## DEMANDE D'AUTORISATION ENVIRONNEMENTALE

Réponse de l'avis de la Mission Régionale d'Autorité Environnementale des Hauts de France du  
20/03/2021

# Projet de parc éolien du Chemin du Chêne

Commune d'Harcigny

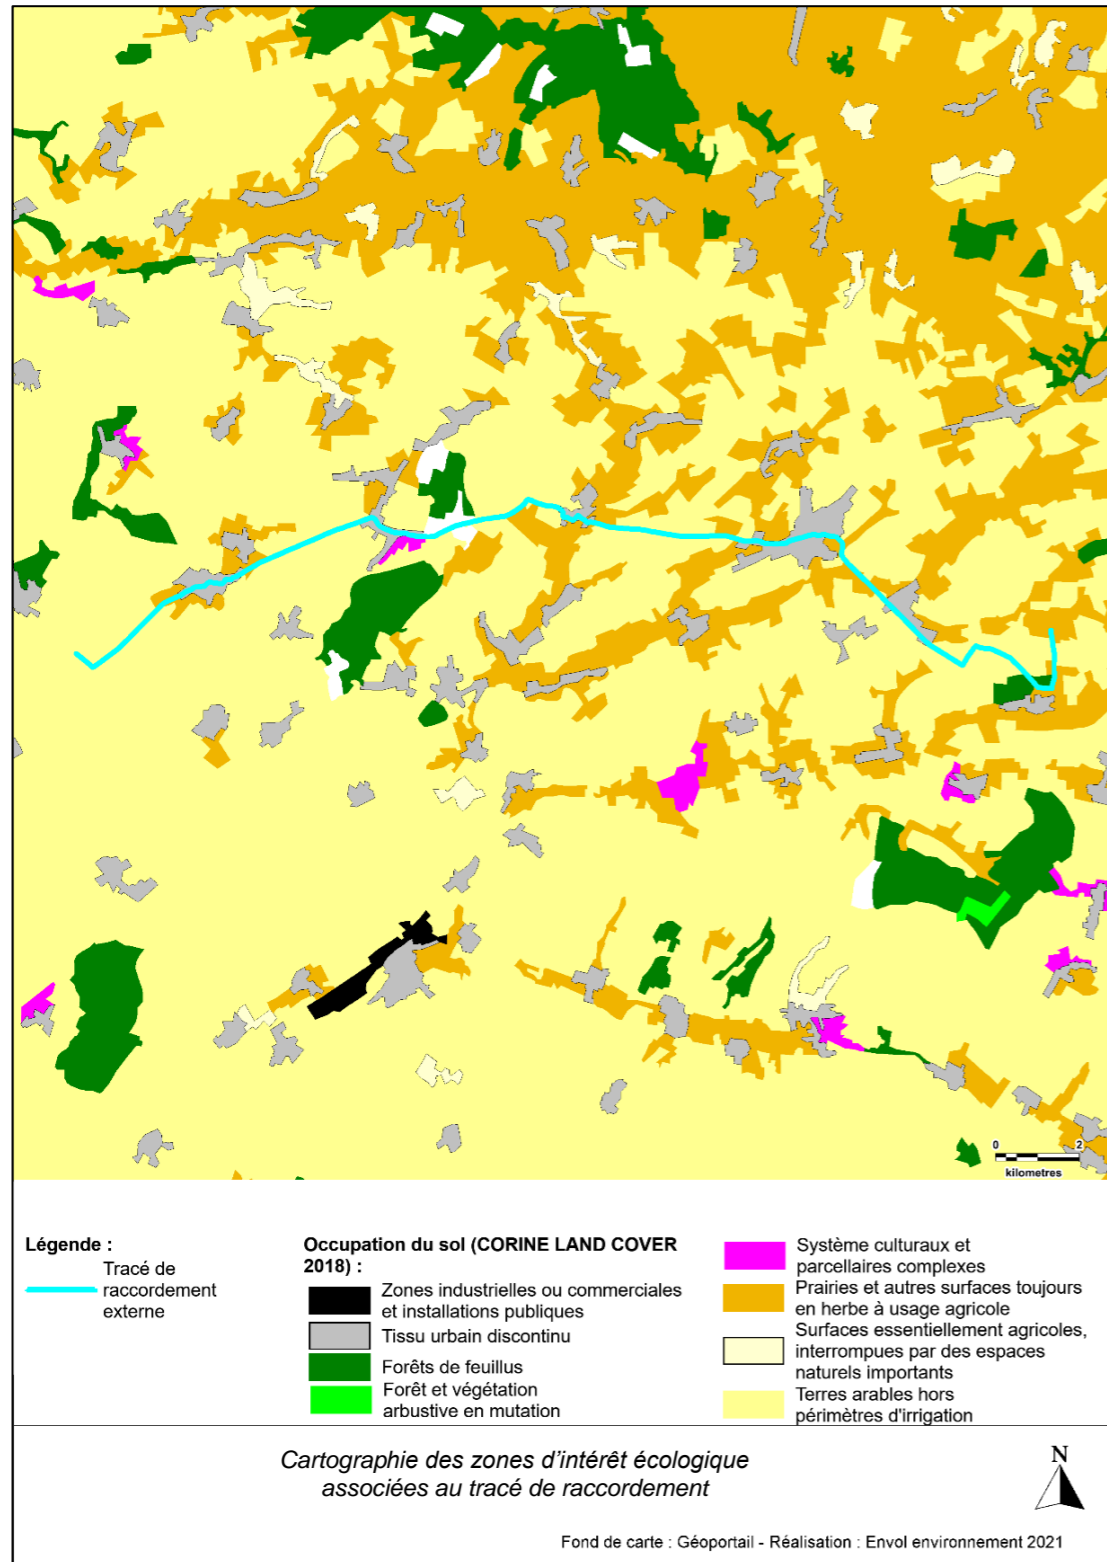
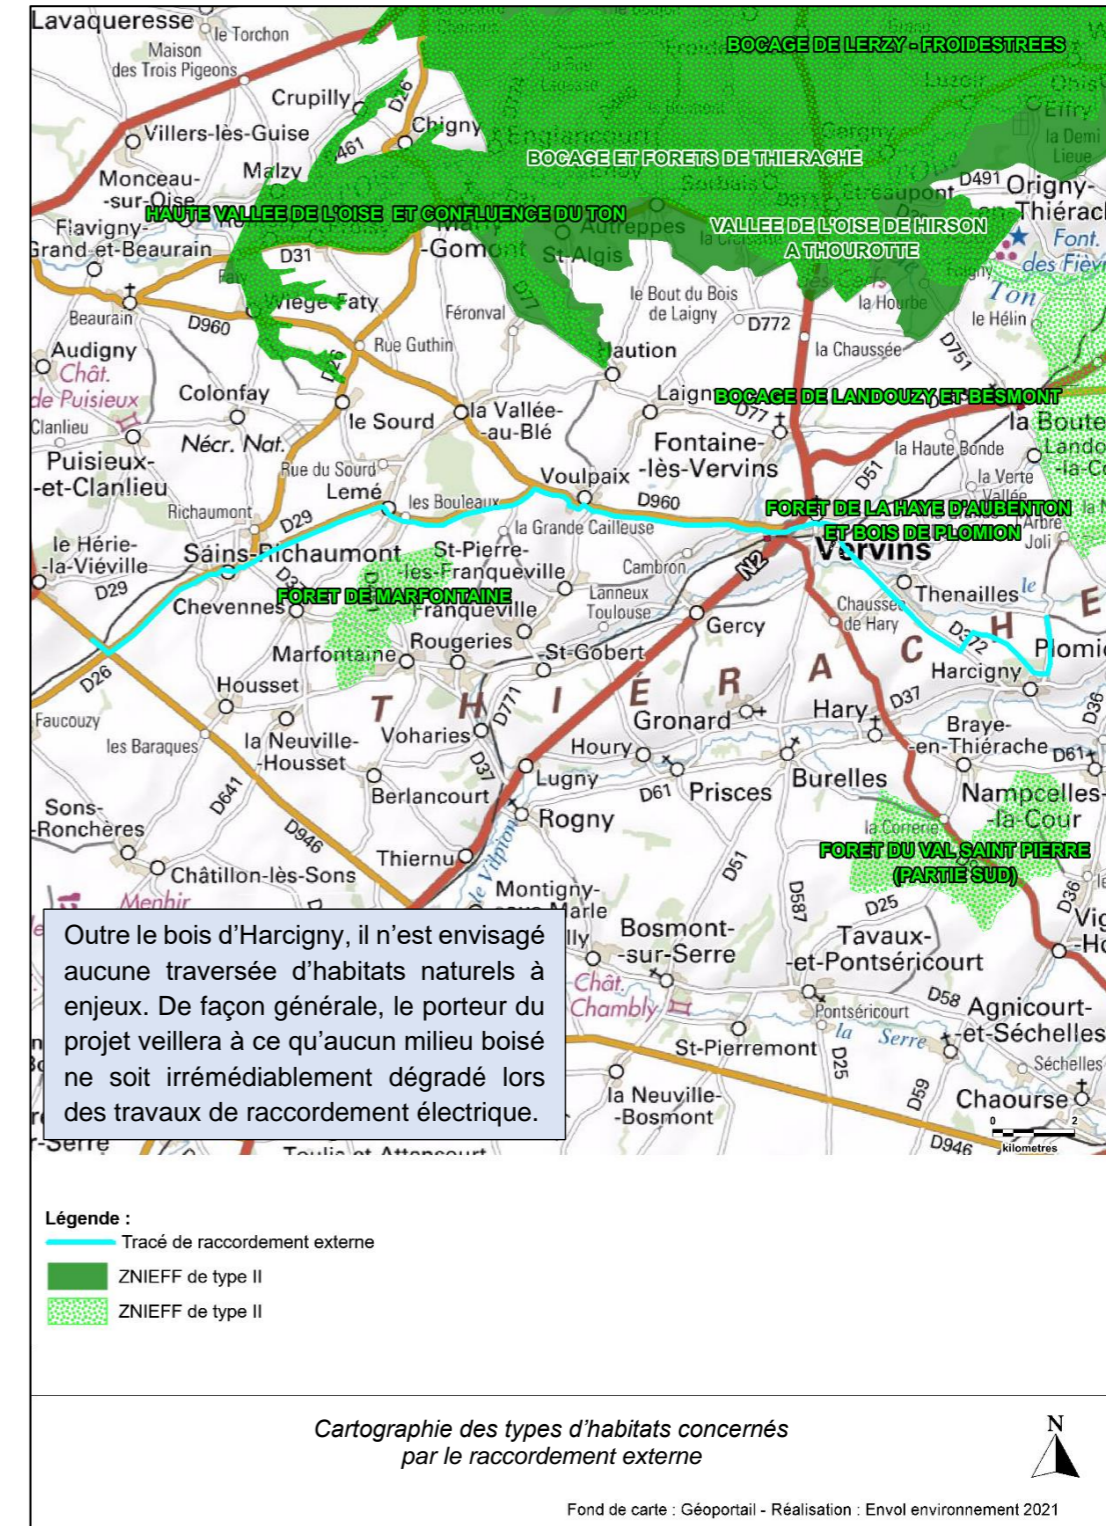
- de prendre l'attache des gestionnaires de réseaux pour confirmer ou infirmer la possibilité de se raccorder à un poste source ;
- d'évaluer les impacts prévisibles du raccordement électrique des éoliennes au réseau public au vu des informations disponibles, en particulier de déterminer si des espaces à enjeu seraient concernés par les travaux de raccordement et si des créations de lignes aériennes seraient nécessaires ;

La procédure de raccordement RTE (si l'option de la création d'un poste privé est envisagée) ou ENEDIS (entre le poste de livraison du parc éolien Chemin du Chêne et le poste source) sera lancée réglementairement une fois les autorisations administratives obtenues. Le tracé potentiel de raccordement potentiel est illustré page suivante. Le tracé privilégie le passage en domaine public et les câbles électriques seront nécessairement enterrés, généralement sous les routes. Le raccordement longe essentiellement les routes départementales D29, D960 et D372. Cela implique un impact négligeable sur les habitats naturels et la flore remarquables. En effet, sont très majoritairement concernés par le raccordement des milieux très anthropisés.

Le tracé de raccordement traverse essentiellement des cultures et des éléments du tissu urbain, ce qui confirme l'absence d'incidence du raccordement sur des habitats naturels remarquables. On note néanmoins que le raccordement traverse le bois d'Harcigny. Celui-ci est caractérisé par un enjeu modéré sur les aspects Avifaune et Flore/Habitats. Un enjeu chiroptérologique fort est déterminé pour ce boisement. En définitive, le tracé de raccordement devra longer les chemins forestiers en épargnant au maximum les élagages et les coupes.

La zone d'intérêt écologique la plus proche se situe à 500 mètres du tracé de raccordement, il s'agit de la ZNIEFF de type I « Forêt de Marfontaine » dans laquelle 10 espèces d'oiseaux déterminantes sont mentionnées (Autour des palombes, Bécasse des bois, Bondrée apivore, Busard Saint-Martin, Pic mar et Pic noir) ainsi que 4 espèces floristiques (*Impatiens noli-tangere*, *Orchis mascula*, *Ornithogalum umbellatum* et *Phyteuma nigrum*). Les autres zones d'intérêt écologique se situent à plus d'1,5 kilomètre du tracé de raccordement.

Schéma des distances rotor-lisière à prendre en compte (SFPEM)

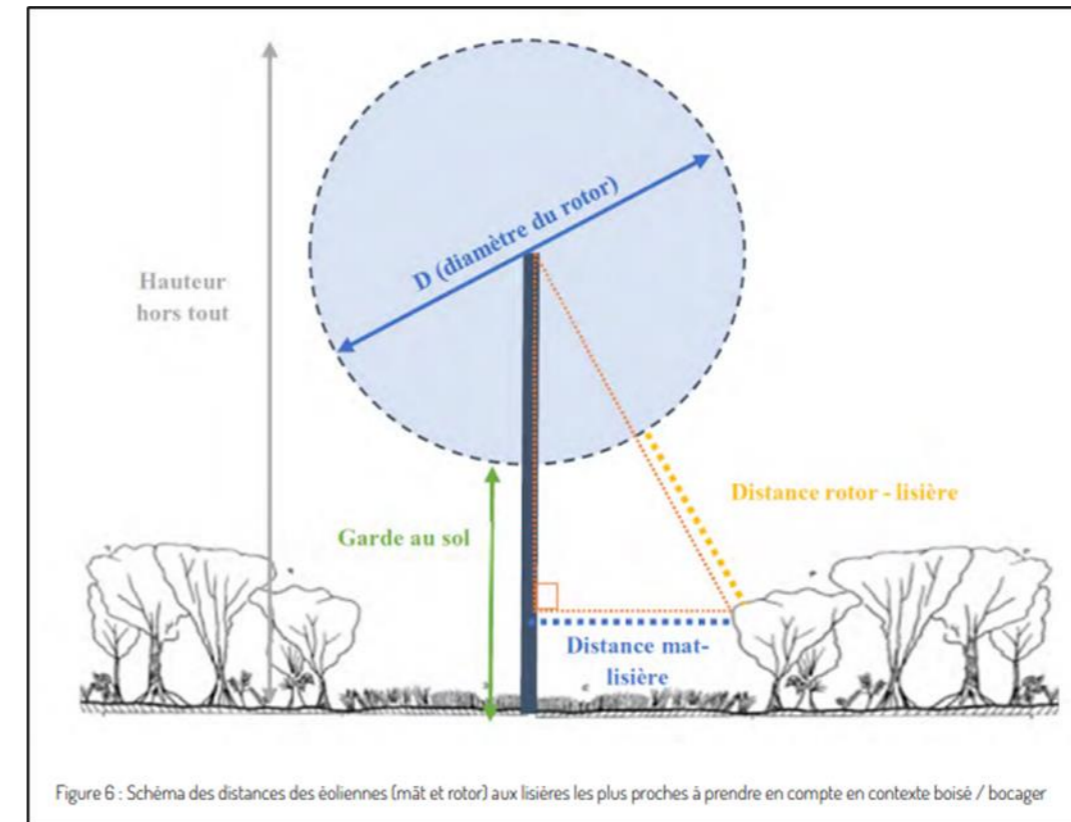
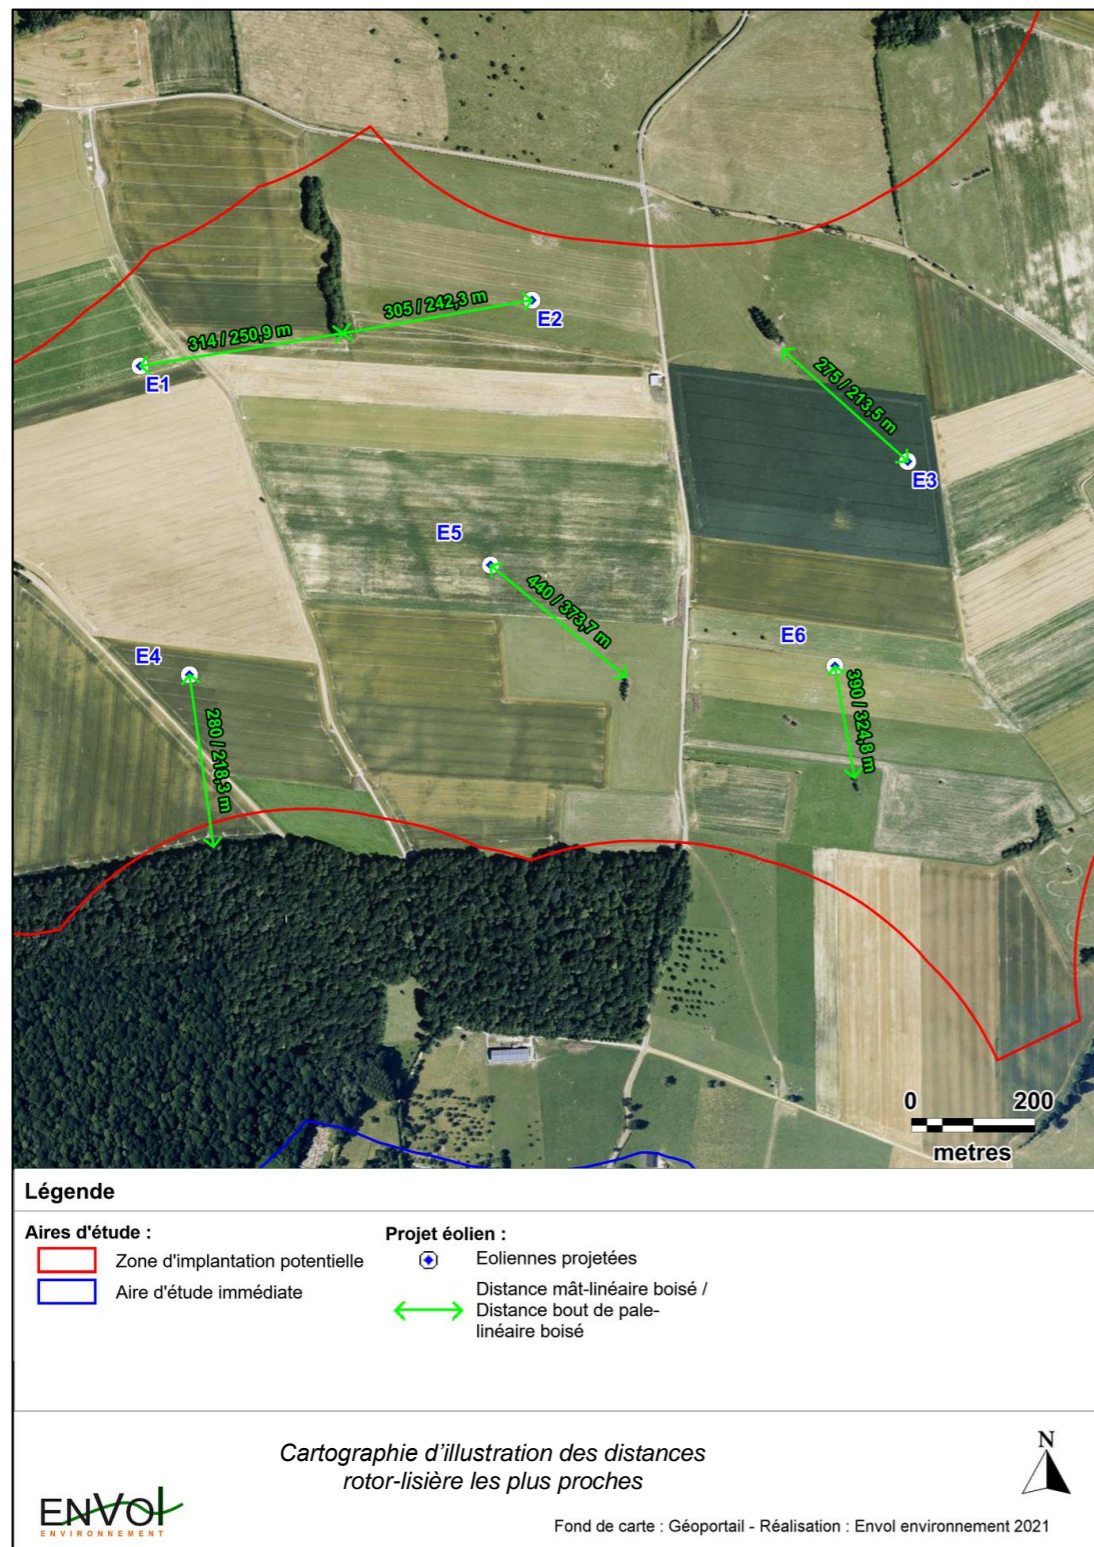
Le dossier indique à la page 405 que les éoliennes du projet se situent à plus de 200 mètres en bout de pales de zones importantes pour les chauves-souris (zones de chasse, bois ou haies). Mais le dossier ne fournit aucune explication du calcul des distances, aucun schéma des distances par rapport aux haies et boisements. Les mesures des 200 mètres sont à expliciter par rapport à l'ensemble des haies et boisement du site. L'autorité environnementale recommande de justifier (mode de calcul, schéma) le respect de l'éloignement des 200 mètres en bout de pale des haies et des boisements.

Selon le guide de préconisation pour la prise en compte des enjeux chiroptérologiques et avifaunistiques dans les projets éoliens en région Hauts-de-France, il est mentionné : « comme le mentionne EUROBATS, les éoliennes doivent être suffisamment éloignées des zones présentant une forte activité et/ou diversité de chiroptères (200 mètres en bout de pales des éoliennes) ». Cette recommandation est inscrite dans la présentation des mesures d'évitement à prendre en compte pour l'élaboration des projets éoliens.

La distance rotor-lisière est calculée sur base du schéma proposé dans la note technique du Groupe de Travail Eolien de la Coordination Nationale Chiroptères de la SFPEM sur le sujet de l'impact des éoliennes sur les chauves-souris (« Alerte sur les éoliennes à très faible garde au sol et sur les grands rotors » de décembre 2020). Pour ce faire, TotalEnergies Renouvelables France considère une hauteur maximale de 20 mètres pour les arbres les plus proches des éoliennes.

Concernant l'éolienne E2, nous précisons que la haie la plus proche, localisée à 209 mètres depuis le mât, demeure très basse et taillée (en surplomb d'un talus). Nous estimons que les fonctionnalités chiroptérologiques qui lui sont associées sont faibles et cet éloignement ne constitue nullement un risque significatif de mortalité vis-à-vis des populations locales de chauves-souris. En définitive, le linéaire boisé le plus proche, constitutif d'un corridor de déplacement des chiroptères, se place à 242,3 mètres en bout de pale.

*Localisation des continuités écologiques locales*

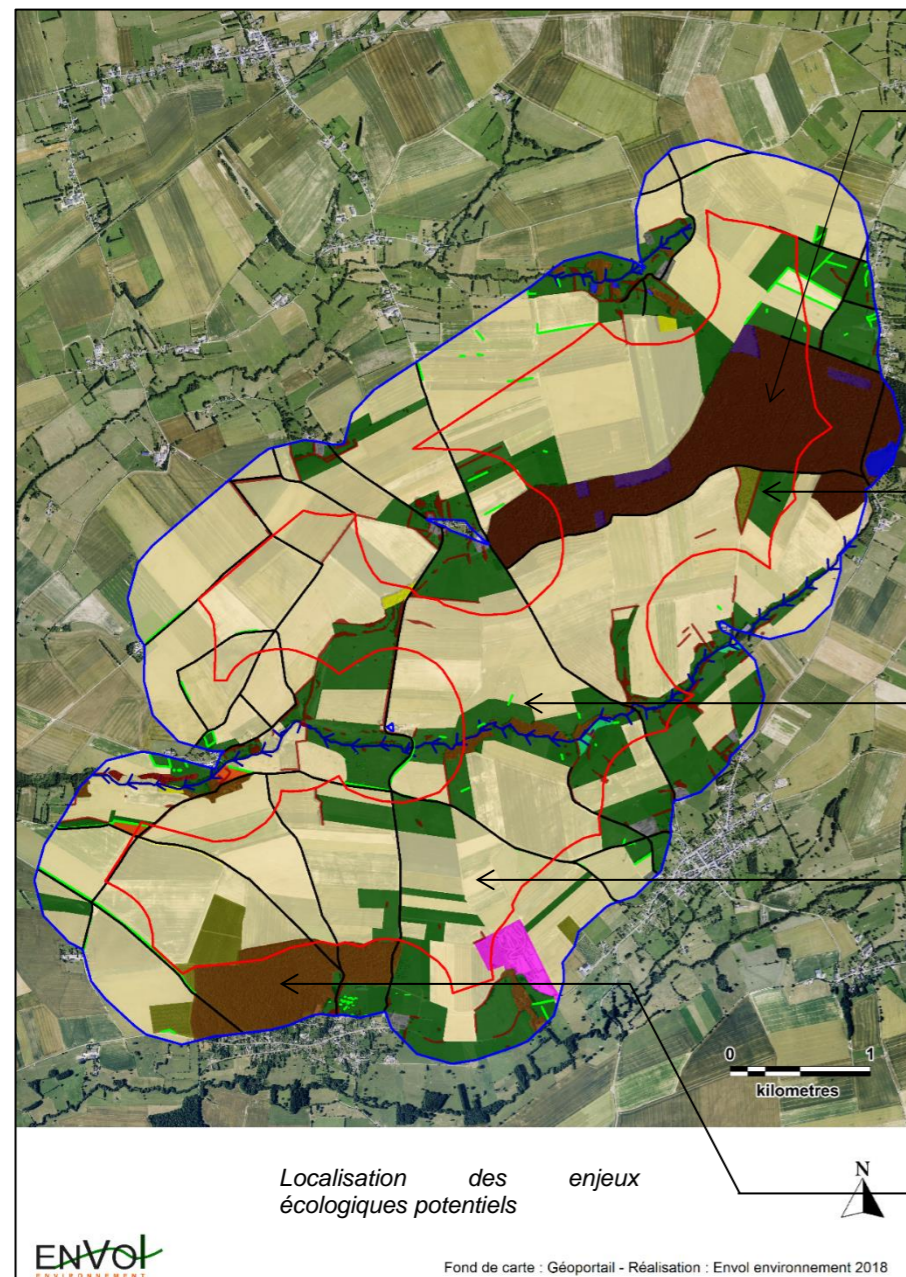
L'AE recommande de compléter l'état des lieux et de fournir une cartographie des enjeux locaux, analysant les déplacements de la faune et les continuités écologiques locales.

Les éventuelles informations issues d'études locales, voire des documents d'urbanisme, auraient mérité d'être consultées.

Par exemple les fonctionnalités des haies présentes sur le site ne sont pas décrites, et les utilisations des différents habitats par les espèces recensées ne sont pas précisées.

L'approfondissement souhaité du premier état des lieux établi, nécessite de préciser l'absence de données existantes relatives à la Trame Verte et Bleue dans les documents d'urbanisme à l'échelle d'Harcigny et des communes limitrophes.

L'étude des habitats naturels du site, confrontée à une photo-interprétation de l'aire d'étude indique l'existence au niveau local de trois grandes continuités écologiques potentielles. Celles-ci se rapportent à la végétation arbustive et arborescente liée au ruisseau « le Vilpion » et aux lisières du Bois de Plomion.
